**БЛОКИ УНИВЕРСАЛЬНЫХ ШТАМПОВ ДЛЯ ОБРЕЗКИ
ОБЛОЯ У ШТАМПОВАННЫХ ПОКОВОК
С УДЛИНЕННОЙ ОСЬЮ НА КРИВОШИПНЫХ ПРЕССАХ.**

**ГОСТ
23210—78**

Постановлением Государственного комитета СССР по стандартам от 31.03.84
№ 1184 срок введения установлен

Черт. 2

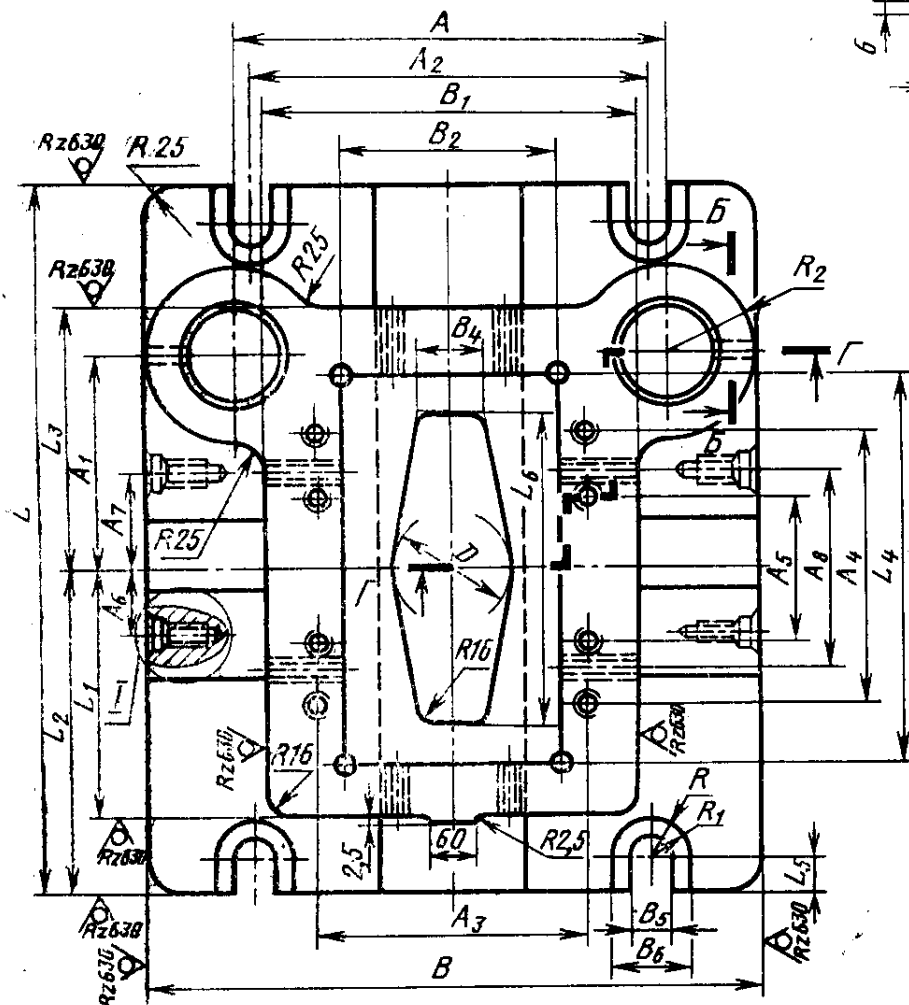
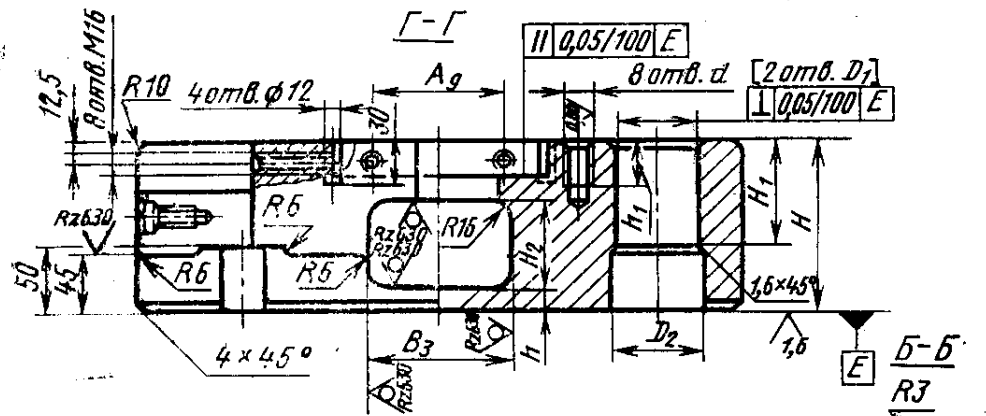
Пункт 3. Чертеж 2. Заменить обозначение:

Черт. 5

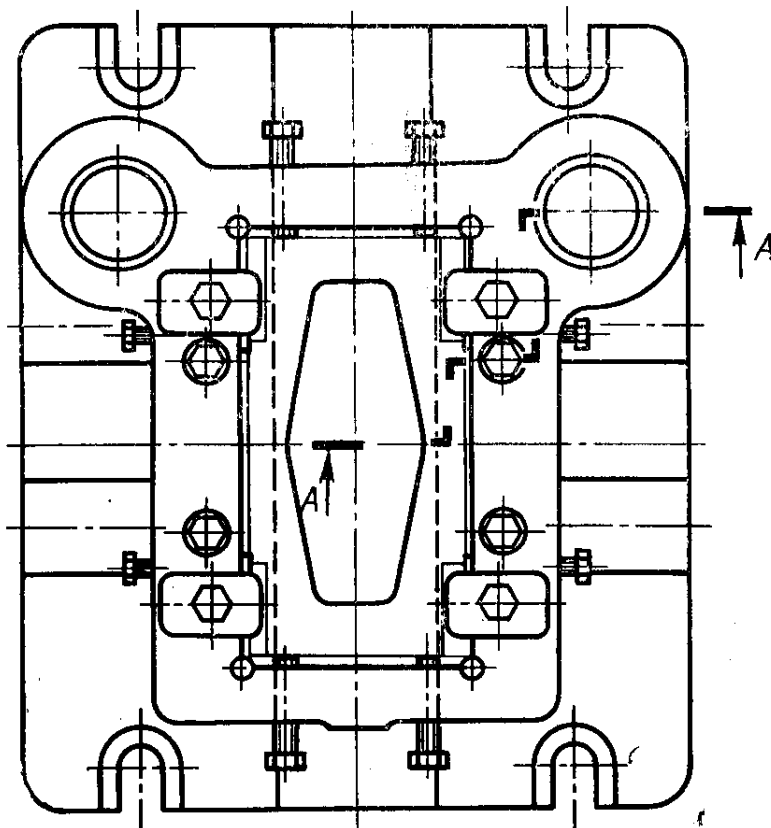
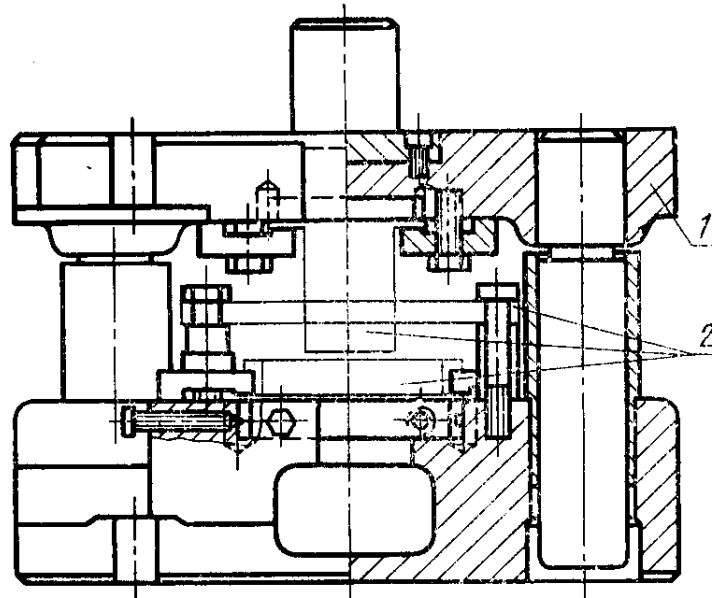
Пункты 3.3, 4.3. Заменить ссылку: ГОСТ 2009—73 на ГОСТ 2009—33.
Пункт 6.2. Заменить обозначение: HRC 58 . . . 62 на HRC, 59 . . . 63.
Пункт 6.4. Заменить слово: «Биение» на «Допуск радиального биения».
